改善箇所説明図

助手席エアバッグシステム断面図

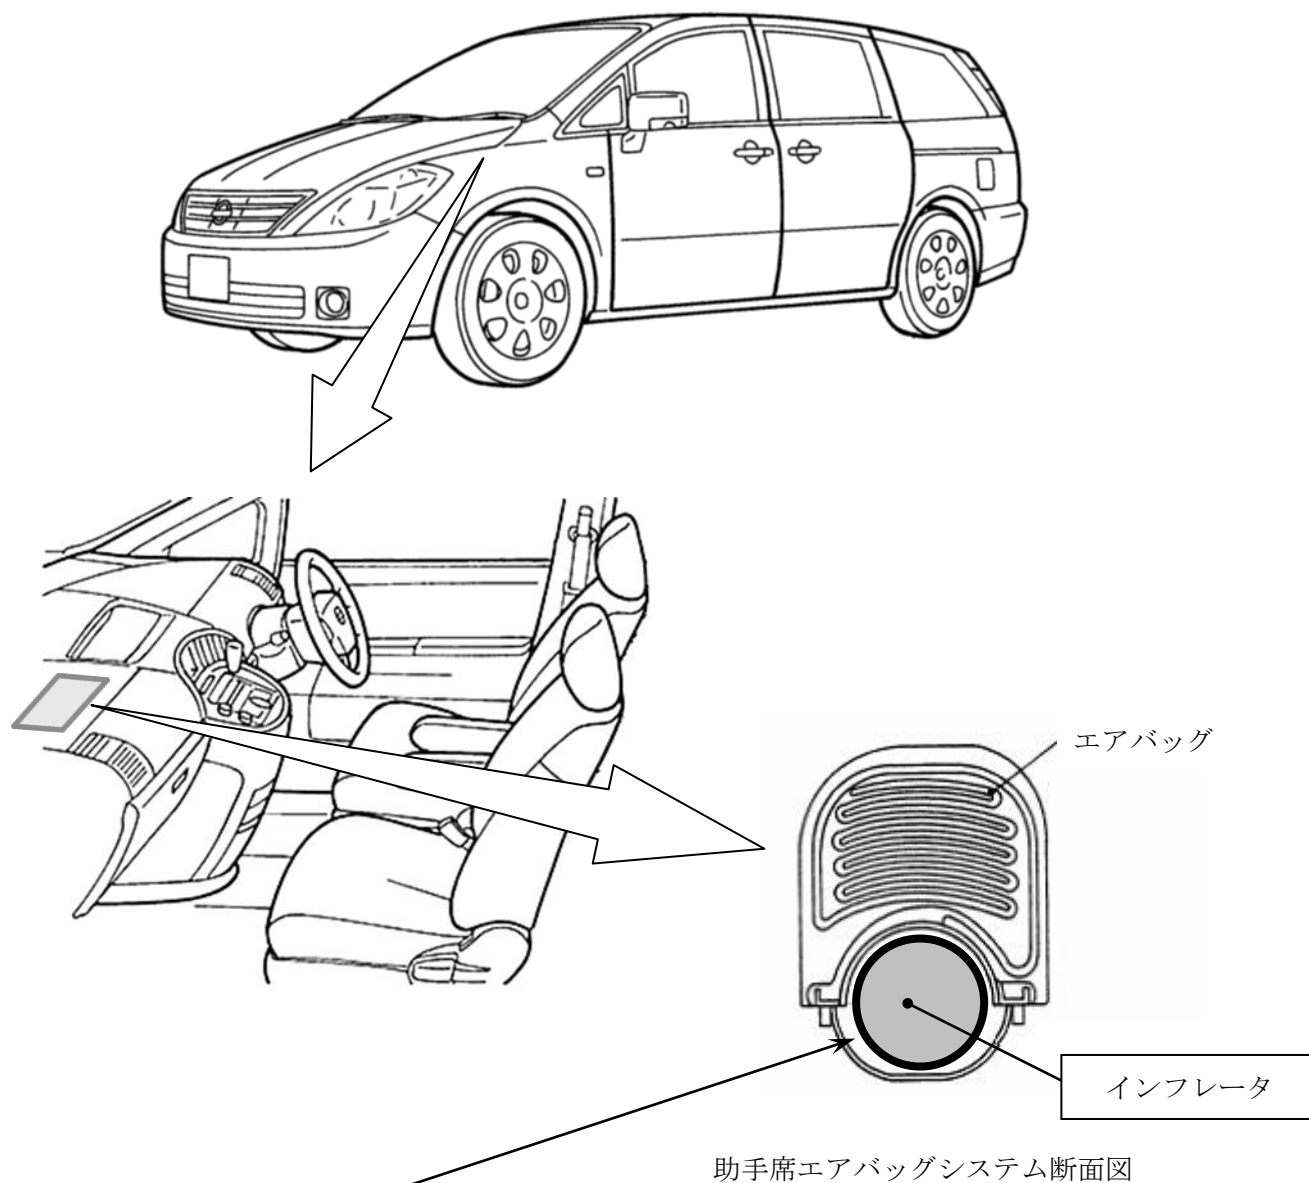
基準不適合発生箇所

助手席用エアバッグのインフレーター（膨張装置）において、他社製車両解体作業時にインフレーター容器の破損が発生した。このため、原因は判明していないが、同年式で同タイプのインフレーターはエアバッグ展開時にインフレーター容器が破損して飛び散り、出火したり乗員が負傷するおそれがあることから、全車両、予防的措置として、当該インフレーターを良品に交換する。

改善の内容

全車両、予防的措置として、助手席用エアバッグインフレーターを良品と交換、回収して不具合原因調査を実施する。

なお、部品が供給できない場合には、暫定措置として助手席エアバッグの機能を停止するとともに、助手席サンバイザー部に当該エアバッグが作動しない旨の警告を表示する。

識別：銀色のシールをモデルナンバープレート の右横に貼り付ける。
